Forslag til endringer av naustområda i kommuneplan (KPA) 2017-2029 og vurdering av nye innspel til naustområde i KPA 2026-2038

Det som er skrive med raud tekst er endringar som er gjort etter høyringa av KPA.

KPA 2017-2029: N45 – Kåtabø revidert kommuneplan: N55, N56 og N57 - Ø, Kåtabø

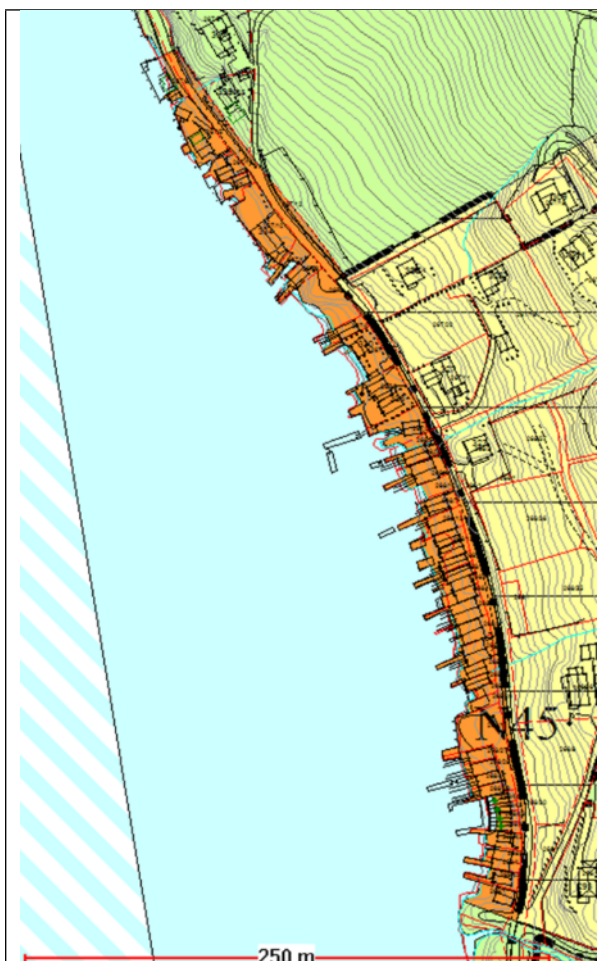
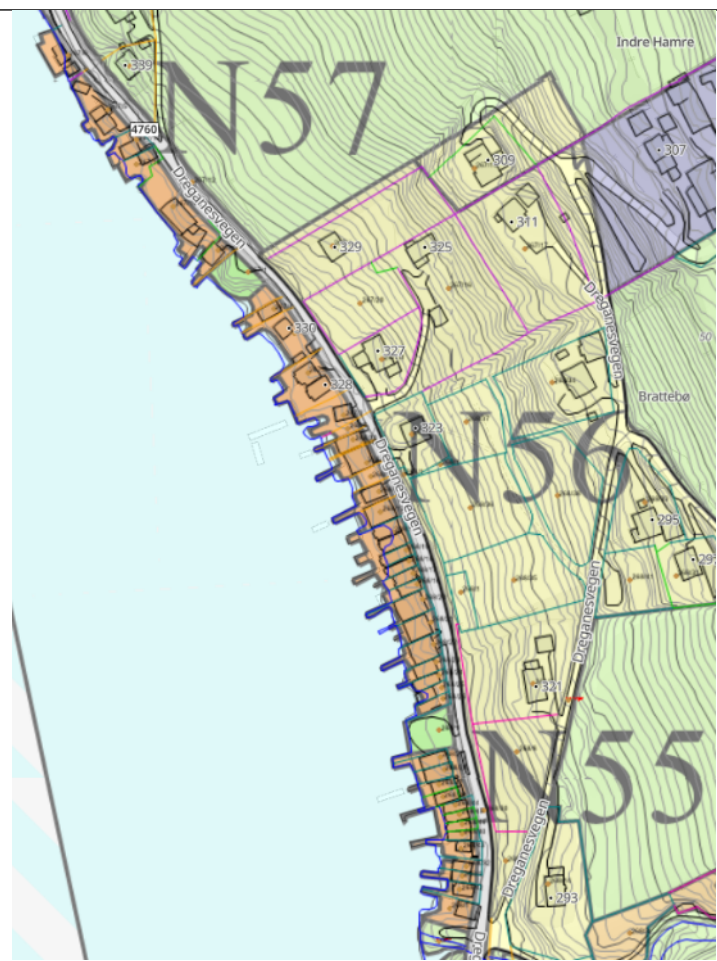
I gjeldande KPA: 6 nye naust. Dette er ei lang rekke med naust. Det må sikrast nokre grønne rom i mellom og tilrår å dele opp i tre område.

N55 Kåtabø 1 – fullt utbygd

N56 Kåtabø 2 - eitt nytt naust på eigedom 268/12 og eitt nytt naust på 267/1.

N57 Kåtabø 3 – fullt utbygd

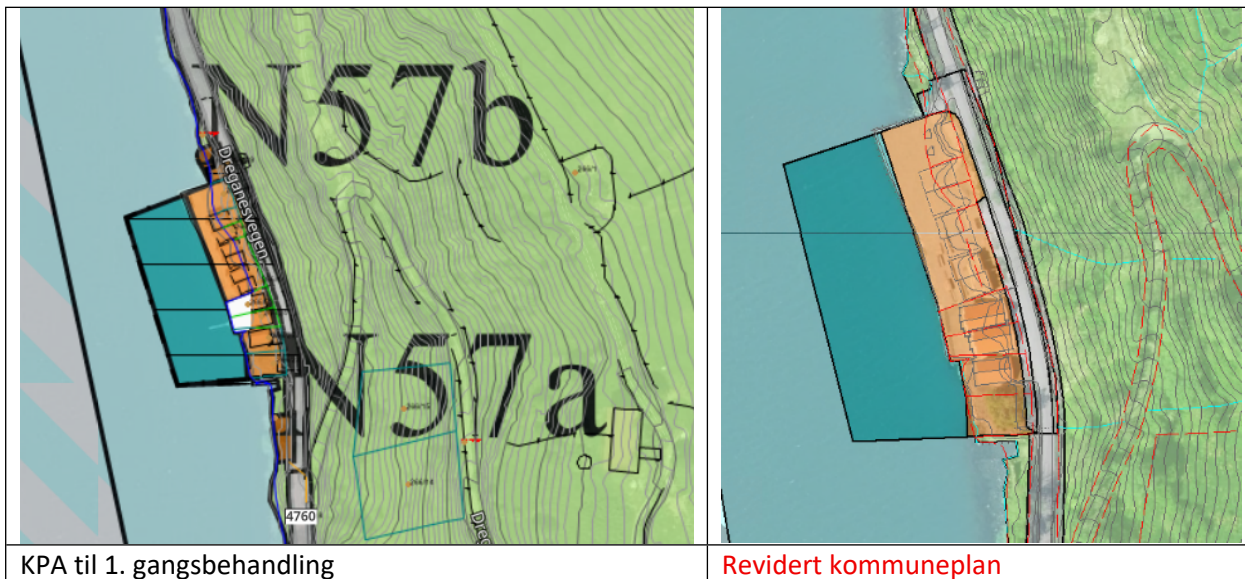
Eit innspel N57a og N57b blei i utgangspunktet avvist av administrasjonen, men tatt inn av formannskapet ved første gangs behandling. Etter høyring blei N57 a og N57b møtt med motsegn av Statsforvaltaren og er nå tatt ut av planforslaget.

KPA 2017-2029: N 47 – Kronå – **revidert kommuneplan N60 og N61 - SK, Kronå**

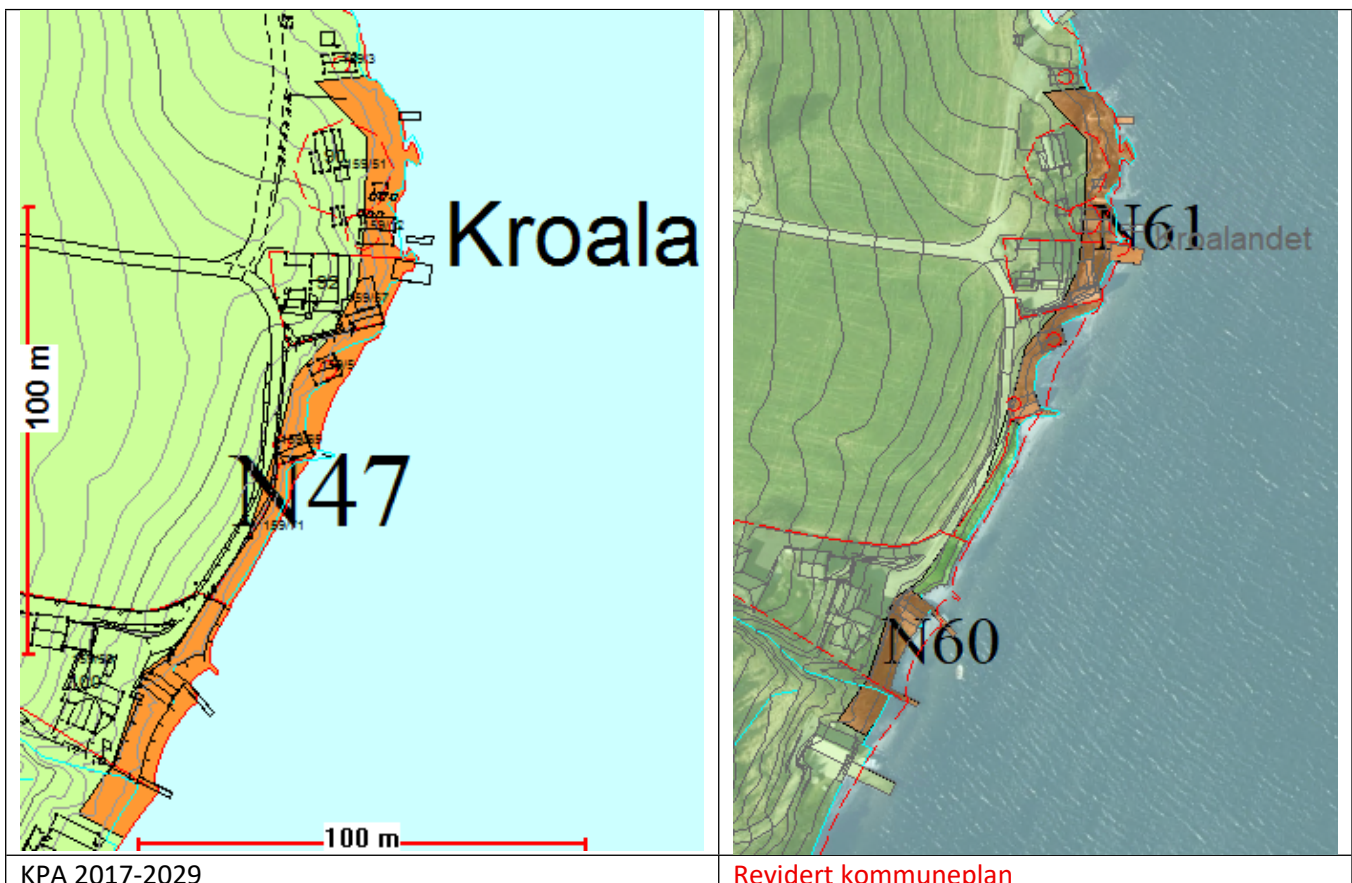
Tilrår å ta ut strand (bnr. 71) etter ønskje frå grunneigar og av omsyn til dyrka mark. La naustområde i sør (N60) begynne som før og slutte ved naust på 159/59 og tillate 1 nytt naust. La naustområde i nord (N61) begynne etter strand og slutte ved eigedom 159/3 (landbruksnaust), tillate 2 nye naust.

KPA 2017-2029: N48 – Skjoldavik – revidert kommuneplan N62 - SK, Skjoldavik

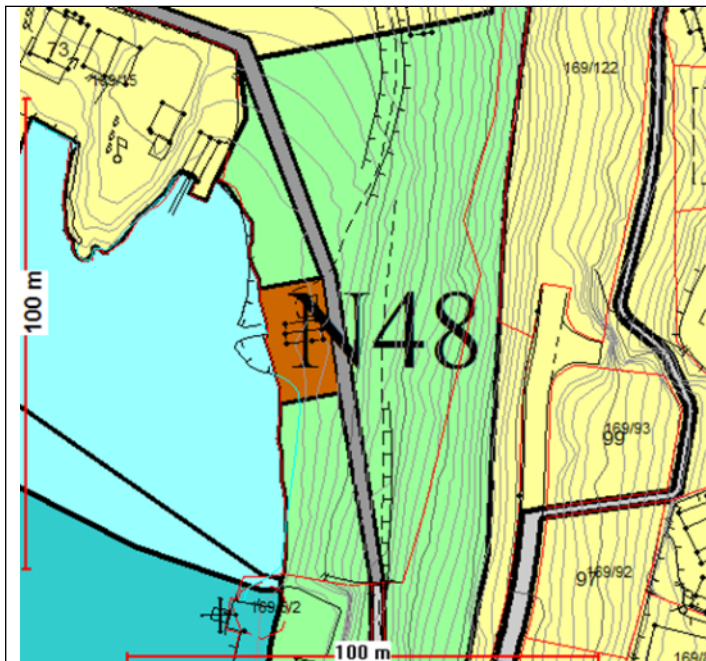
Me foreslår uendra – reguleringskrav med vilkår for å sikre turveg ml Skjoldavik og Vikaneset

KPA 2017-2029: N49 – Kyrkjevika – revidert kommuneplan N63 - SK, Kyrkjevik

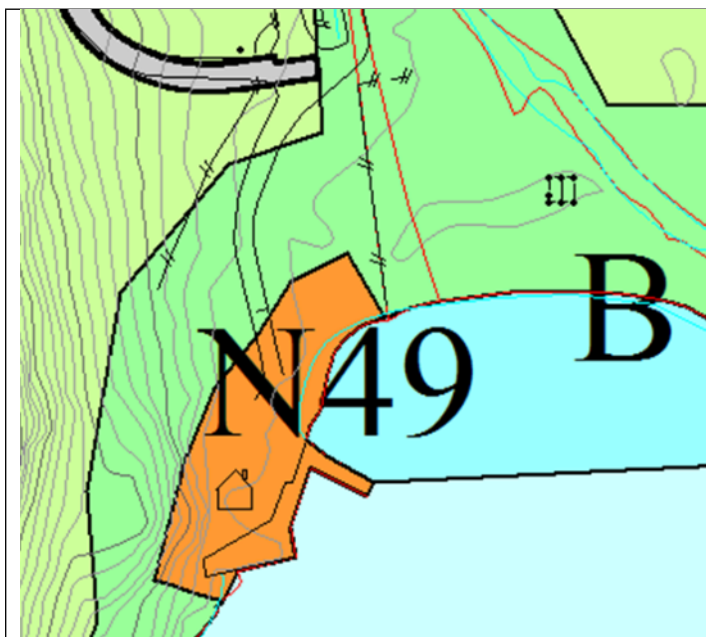
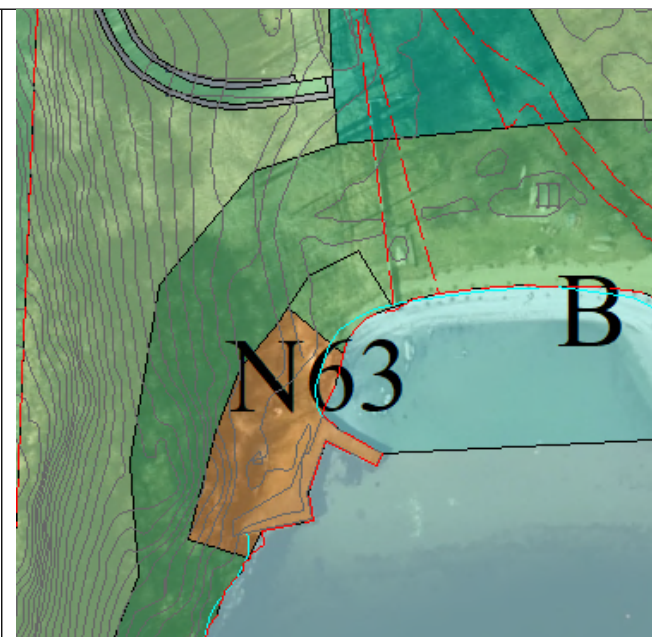
Tilrår å redusere utstrekning i nord av omsyn til strandområdet - halde fast på plankrav.

KPA 2017-2029: N50 – Steinneset – revidert kommuneplan N64 - VA, Steinneset

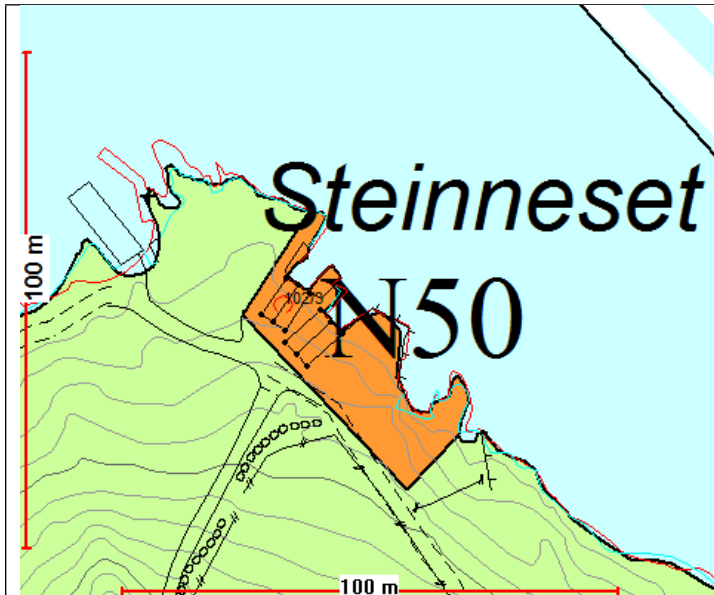
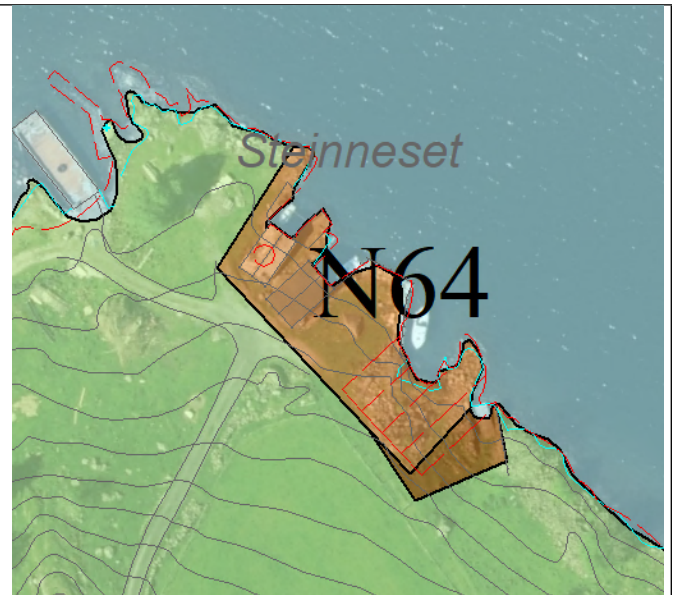
Det er egentleg tinglyste naustrettar på neset, desse ønskjer grunneigar å flytte til N50 som har plass. Viktig å ta vare på neset av omsyn til landskap og friluftsliv. Tiltrår 1 nausttomt til i forlenginga av N50 mot søraust, etter innspel frå grunneigarane i området. Eksisterande veg kan nyttast og dyrka mark går ikkje tapt. 5 nye naust med plankrav.

KPA 2017-2029: N51 – Indraland – revidert kommuneplan N65 - VA, Indraland

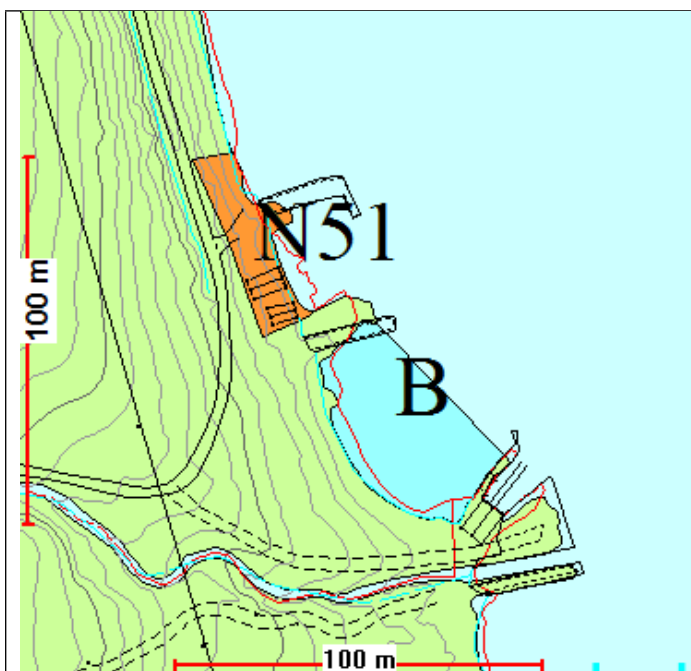
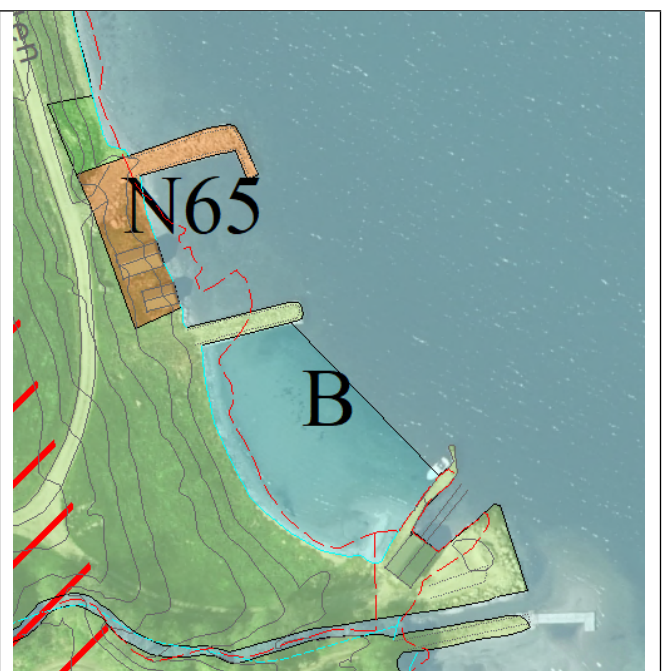
Tiltrår å redusere areal nord for molo, redusere tal nye naust til 3 stk., eksisterande molo skal dekke behov for brygge/sjøareal.

Revidert kommuneplan: N66a og N66b - VA, Eikanesstranda

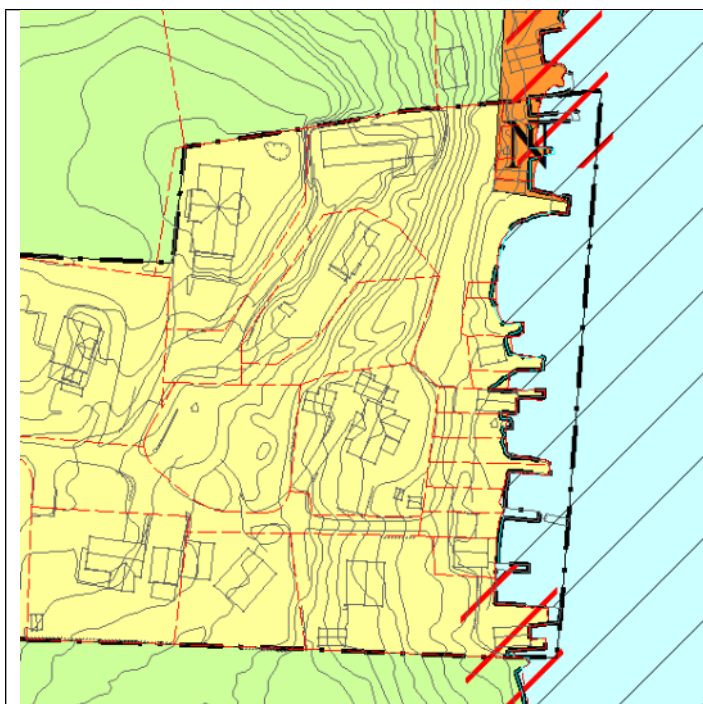
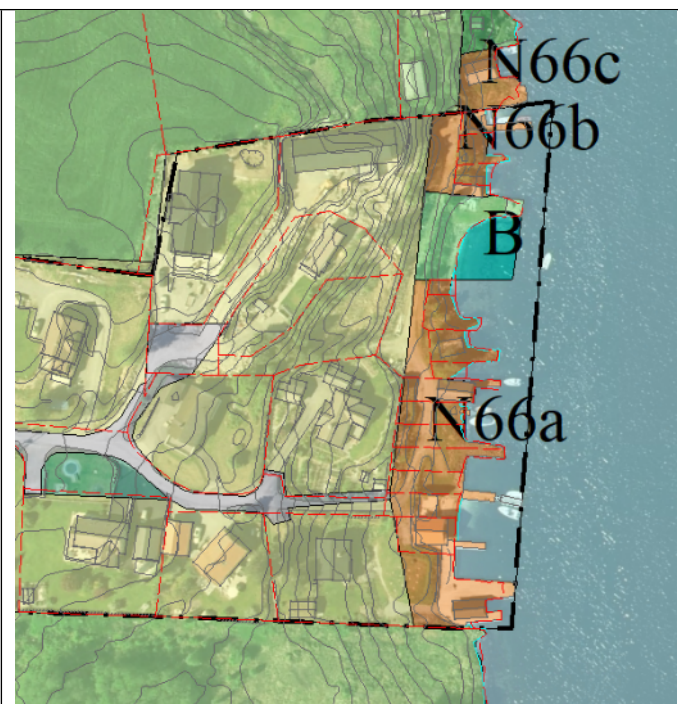
N66 a og N66b er rydding i eldre reguleringsplan der strandlinja var sett av til fellesområde; naustformål, friområde og badeplass med krav om felles bebyggelsesplan. Det er gitt løyve til frådeling av nausttomter. For å sikre badeplassen har me delt naustområdet i to.

KPA 2017-2029: N53 – Eikanes 2 – revidert kommuneplan N68 - VA, Eikanesstranda

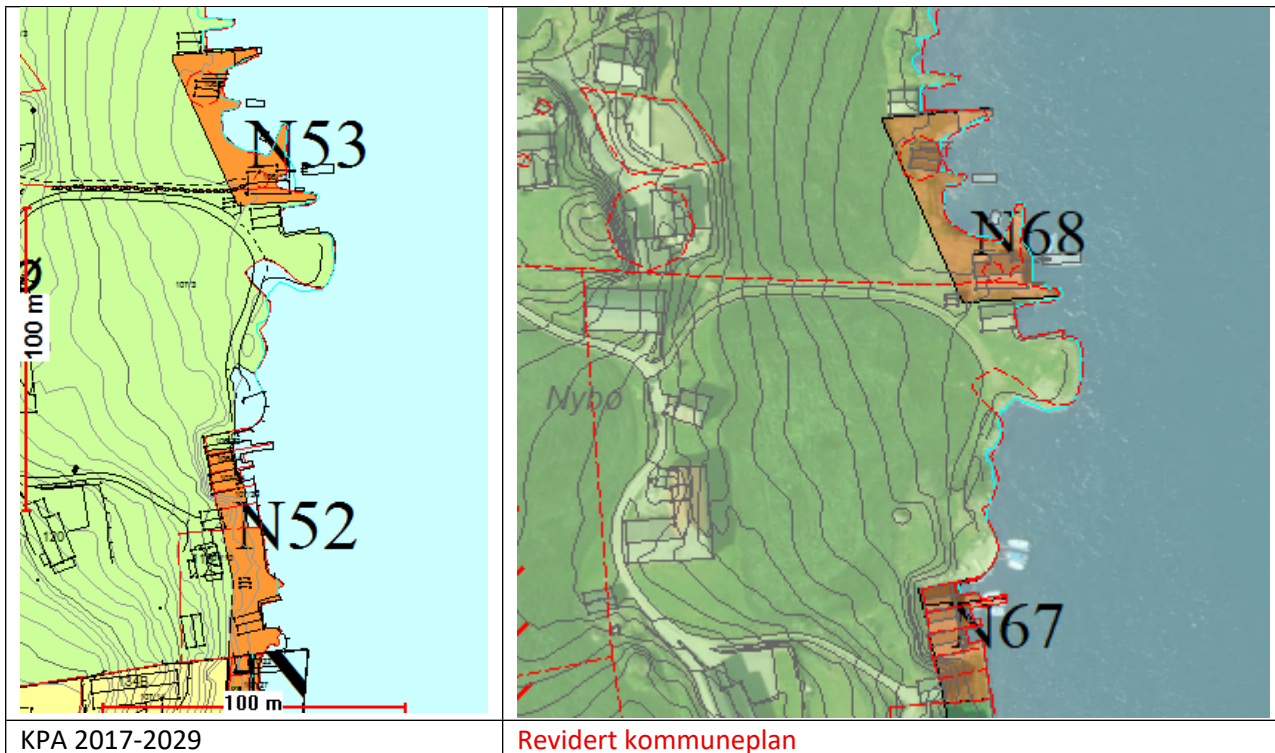
I gjeldande KPA: 2 nye naust. Tilråd uendra - 2 nye naust, ikkje areal i sjø

KPA 2017-2029: N54 – Åm – revidert kommuneplan N69 - VA, Eikanesstranda

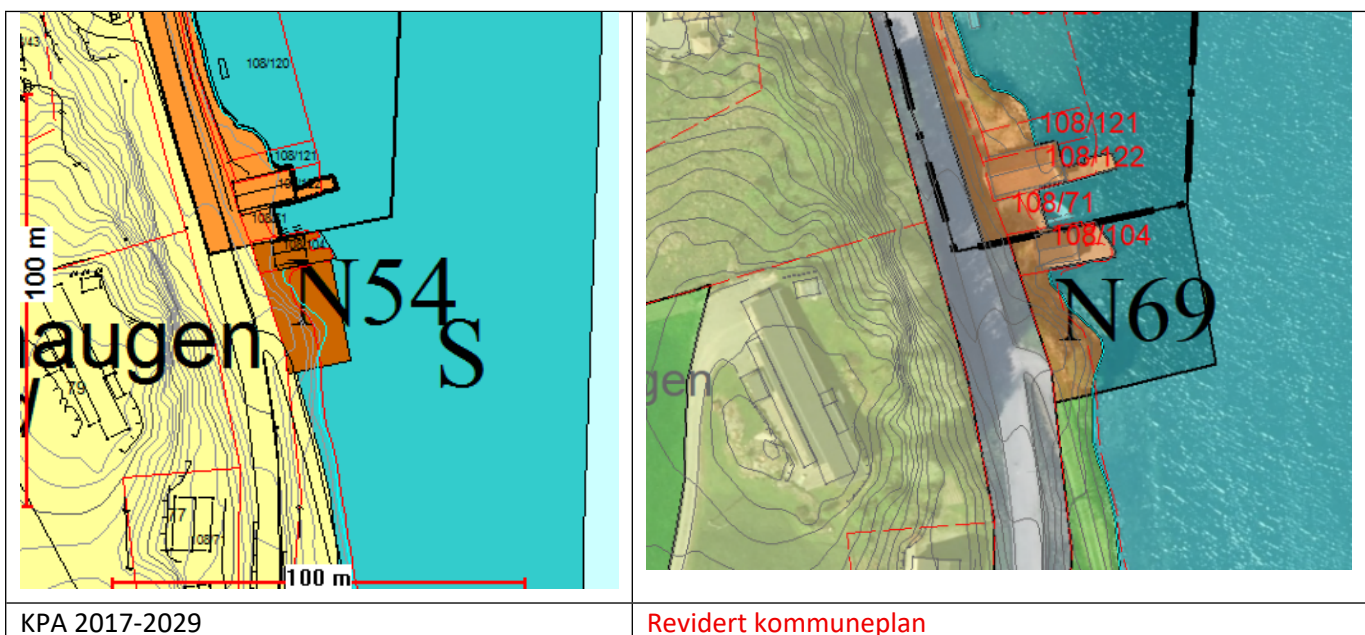
Tilråd 1 nytt naust. Dersom tiltak i sjø er det krav om reguleringsplan.

KPA 2017-2029: N54 – revidert kommuneplan N70 - VA, Eikanesstranda

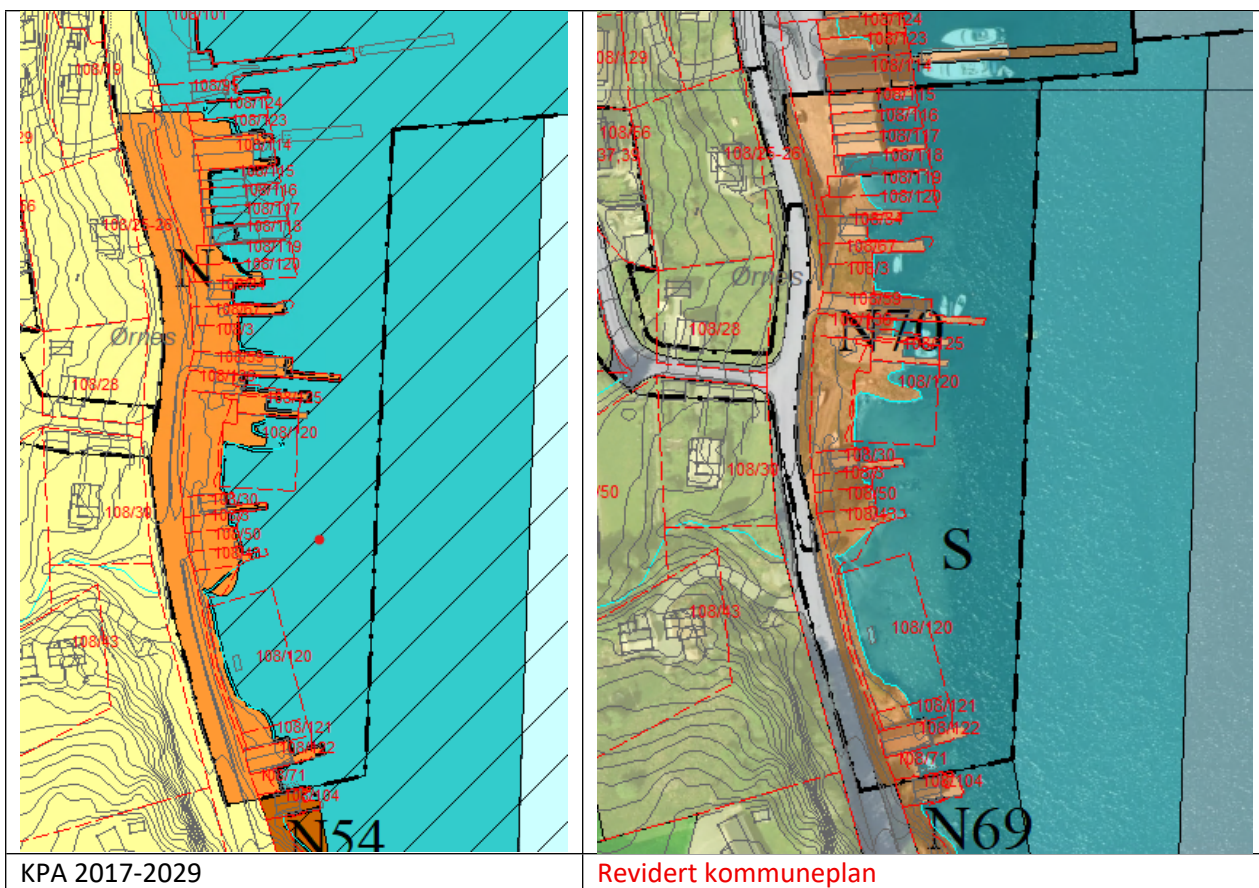
I gjeldande KPA er det stilt krav om regulering. Tiltrår plankrav (ny reguleringsplan) for vidare utbygging.

KPA 2017-2029: N55 – Åmsosen aust 1

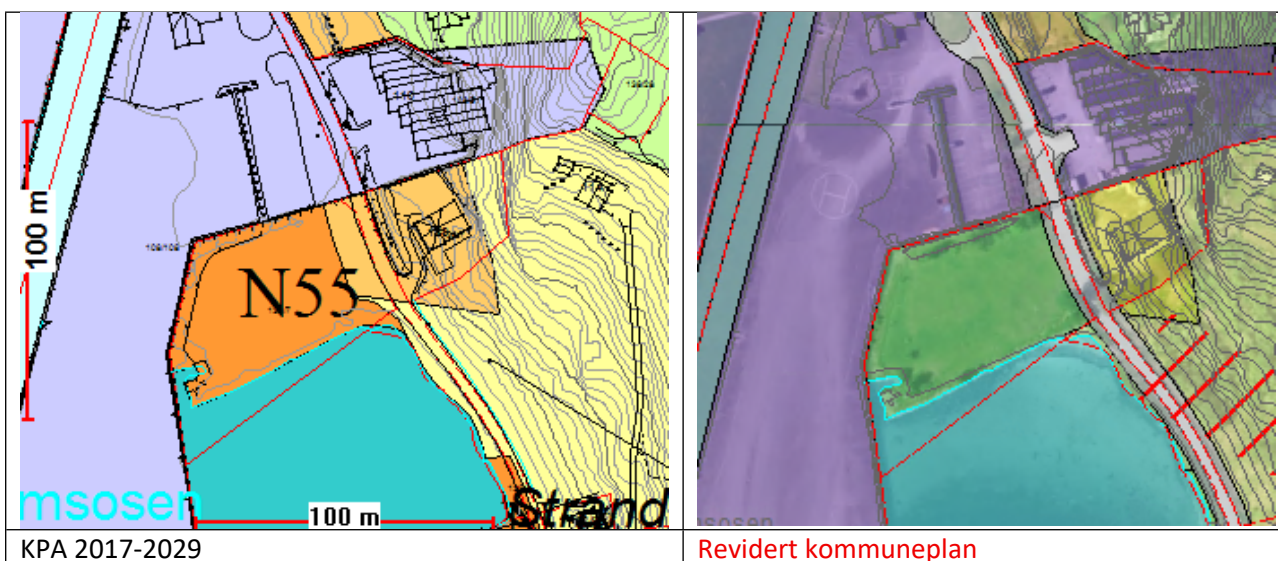
I gjeldande KPA: krav om regulering. Tiltrår å ta ut naustområdet. Ikkje eigna.
